**Projet de requalification de la RD 1006 entre le carrefour de la Trousse (commune de La Ravoire) et le carrefour de la Garatte (commune de Barberaz)**

**Enquête publique préalable à la déclaration d'utilité publique et enquête parcellaire conjointes relatives au projet de requalification de la RD1006 entre le carrefour de la Trousse sur la commune de La Ravoire et le carrefour de la Garatte sur la commune de Barberaz du lundi 03 janvier 2022 au jeudi 20 janvier 2022**

## **A – Rapport du commissaire enquêteur**

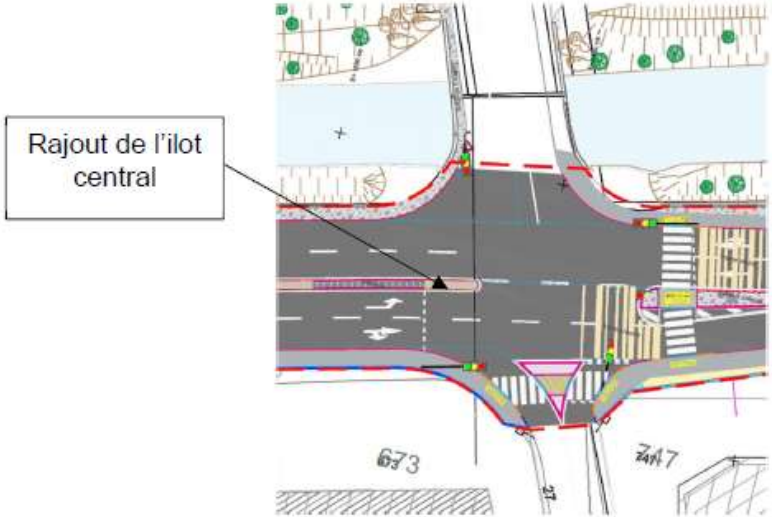
57	<p><i>Déposée le 10 janvier 2022 sur le registre dématérialisé – 17:49 – M. Thierry FORCET – (73000) Chambéry</i></p> <p>M. Forcet estime que le projet devrait être complété par la création de bandes cyclables pour répondre à un usage "utilitaire" en complément de la voie verte existante plus adaptée aux usages "loisirs".</p> <p><b>Réponse du maître d'ouvrage : T4</b></p>
58	<p><i>Déposée le 10 janvier 2022 sur le registre dématérialisé – 17:54 – Mme Audrey THOMAS – (73490) La Ravoire</i></p> <p>Mme Thomas déplore que la priorité soit mise sur la fluidification du trafic routier, sans aborder l'accompagnement vers des mobilités actives.</p>

N°	Observations
	<p>L'intervenante approuve l'aménagement de trottoirs et l'amélioration des continuités modes doux quartier de la Madeleine. Elle interroge sur l'arrêt de bus face au chemin du sous-bois. La voie verte lui semble très appréciée, mais régulièrement surchargée et utilisée par des publics variés. Mme Thomas regrette que certaines portions de la voie soient sombres la nuit. Elle déplore un manque d'étude de trafic sur cette voie. Un autre axe cyclable lui paraît indispensable et elle regrette que des bandes cyclables ne puissent être prévues le long de la RD1006.</p> <p>Mme Thomas demande que soit améliorée l'insertion de la rue de la Parpillette vers la RD1006 direction VRU. Elle signale la dangerosité du panneau lumineux de la carrosserie Lambert. Côté piste cyclable, Mme Thomas regrette que le prolongement de la piste cyclable vers Challes-les-Eaux ne soit pas traité et souhaite que soit traité le raccordement entre le carrefour de la Trousse et la voie verte de la Leysse.</p> <p>L'intervenante souhaite que soient prévus des espaces communs cycles/piétons suffisamment larges pour que la cohabitation s'effectue dans de bonnes conditions.</p> <p>Mme Thomas souligne le nombre important de traversées de routes au niveau du giratoire de la Trousse. L'absence de sécurisation par feux des traversées pourrait avoir des incidences négatives en terme de sécurité des modes doux.</p> <p><b>Réponse du maître d'ouvrage : T4 T5 T8</b></p> <p>■ <b>Concernant le carrefour à feux avec la rue de la Parpillette à La Ravoire :</b> L'intersection formée par la RD1006 et la rue de la Parpillette sera équipée de feux tricolores, contrairement à aujourd'hui où l'unique feu stoppe le flux des véhicules de l'axe principal pour permettre la traversée des vélos et piétons en liaison avec la passerelle Gilles Boisvert.</p> <p>L'automobiliste sortant du quartier par la rue de la Parpillette bénéficiera donc d'un feu tricolore l'autorisant à l'accès de la RD1006 soit en tourne-à-droite, soit en tourne-à-gauche. Le mouvement de tourne-à-gauche, parfois difficile à l'heure de pointe actuelle du fait des congestions récurrentes (arrêt des véhicules dans le carrefour), sera dégagé puisque les automobilistes circulant sur la RD1006 seront stoppés par leur feu rouge respectif.</p> <p><b>Appréciation du commissaire enquêteur :</b> Je prends acte des éléments de réponse apportés par le porteur du projet.</p>

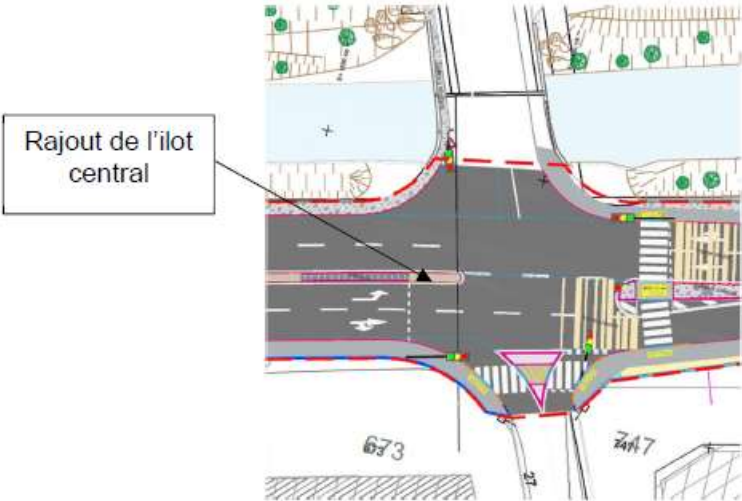
74	<p><i>Déposée le 14 janvier 2022 sur le registre dématérialisé – 14:48 – M. Arthur BOIX-NEVEU – Maire de Barberaz – (73000) Barberaz</i></p> <p>M. le Maire de Barberaz communique l'avis de la mairie sur le projet :</p> <ul style="list-style-type: none"> <li>☞ l'aménagement ne répond pas aux besoins de circulation des modes doux, en particulier des cyclistes ; le giratoire de la Trousse favorisant une circulation rapide des voitures présente un danger accru pour les cyclistes ;</li> <li>☞ la capacité du parking relais est insuffisante et d'accès difficile selon la provenance ;</li> <li>☞ une circulation piétonne est prévue au nord-ouest du giratoire de la Trousse le long de la Leyse sans passage piéton pour traverser la RD1006 ;</li> <li>☞ l'absence de bande cyclable sur la RD1006 n'est pas conforme à la réglementation ;</li> <li>☞ les conflits d'usage relevés sur la voie verte (familles, joggeurs, cyclistes, biathlètes, rollers et poussettes) justifieraient l'aménagement d'un itinéraire parallèle pour les cyclistes qui ont besoin d'aller vite ;</li> <li>☞ il convient de rétablir la possibilité de tourner à gauche sur la RD1006 en venant de la rue de la Parpillette ;</li> <li>☞ le raccordement de la RD1006 avec la rue de la Fontaine doit être revu afin de respecter la décision de la commune de transformer la rue de la Fontaine en impasse pour les voitures au lieu de déboucher sur la RD1006 ;</li> </ul>

N°	Observations
	<p>☞ L'aménagement du raccordement de la rue des Tilleuls avec la RD1006 doit également être modifié.</p> <p>M. le Maire de Barberaz estime nécessaire de revoir le projet en faveur d'un accompagnement des entreprises pour encourager les déplacements doux de leurs salariés et augmenter la desserte en transports en commun sur ce secteur.</p> <p>La commune de Barberaz émet un avis défavorable au projet en tant que tel.</p> <p><b>Réponse du maître d'ouvrage : T1 T4 T5 T8</b></p> <p>■ <b>Concernant le carrefour à feux avec la rue de la Parpillette à La Ravoire :</b> L'intersection formée par la RD1006 et la rue de la Parpillette sera équipée de feux tricolores, contrairement à aujourd'hui où l'unique feu stoppe le flux des véhicules de l'axe principal pour permettre la traversée des vélos et piétons en liaison avec la passerelle Gilles Boisvert.</p> <p>L'automobiliste sortant du quartier par la rue de la Parpillette bénéficiera donc d'un feu tricolore l'autorisant à l'accès de la RD1006 soit en tourne-à-droite, soit en tourne-à-gauche. Le mouvement de tourne-à-gauche, parfois difficile à l'heure de pointe actuelle du fait des congestions récurrentes (arrêt des véhicules dans le carrefour), sera dégagé puisque les automobilistes circulant sur la RD1006 seront stoppés par leur feu rouge respectif.</p> <p>■ <b>L'ajout d'un îlot central sur la RD1006</b> au niveau du pont de la Martinière rendra la traversée pont de la Martinière / rue des Tilleuls plus dissuasive qu'aujourd'hui. Voir extrait du plan ci-dessous :</p>  <p>■ <b>Une traversée piétonne est bien prévue à l'ouest du giratoire de la Trousse</b> pour faire la liaison entre le nouveau trottoir côté habitations et les bords de Leysse.</p> <p>Si la commune souhaite transformer la rue de la Fontaine en impasse, il sera possible dans le cadre du projet de rendre étanche l'accès à la RD106 pour les voitures.</p> <p><b>Appréciation du commissaire enquêteur :</b> Je prends acte des éléments de réponse apportés par le porteur du projet.</p>

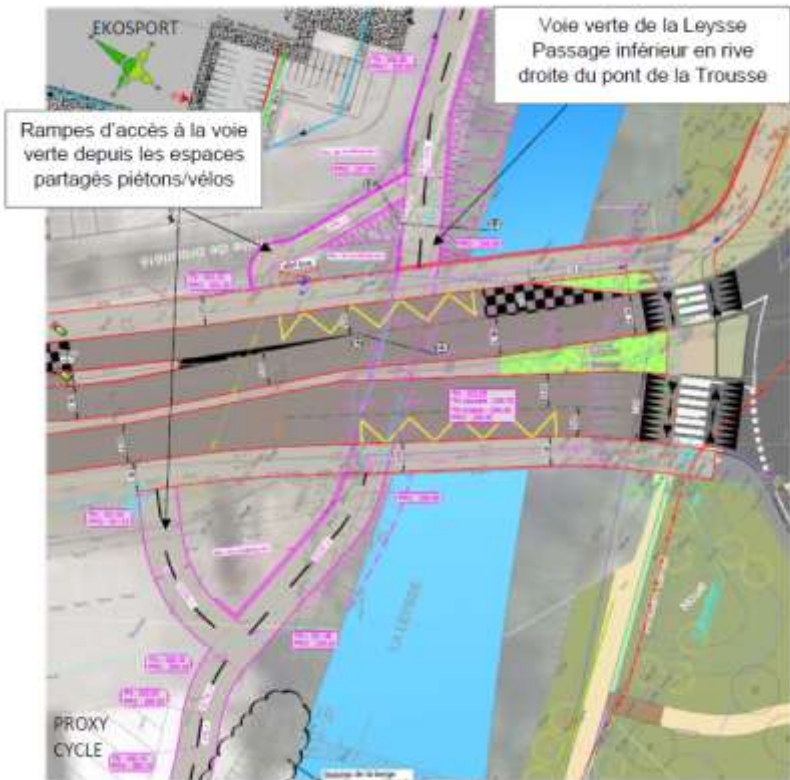
(observations n°2, 8, 14, 35, 42, 48, 60)

Bien qu'en dehors du périmètre du projet de requalification de la RD1006, Grand Chambéry prend acte de la difficulté de franchir l'avenue de Chambéry au niveau des feux tricolores situés à proximité d'Ekosport et Euromaster et s'engage à créer un nouveau franchissement de cette voie.

**En parallèle des réflexions menées pour réhabiliter l'ouvrage du pont de la Trousse en vue de le sécuriser, Grand Chambéry s'engage à réaliser un nouveau tracé de la voie verte en rive droite de la Leysse, qui aura pour objectif de le rendre plus direct, sécurisé et donc plus attractif.**
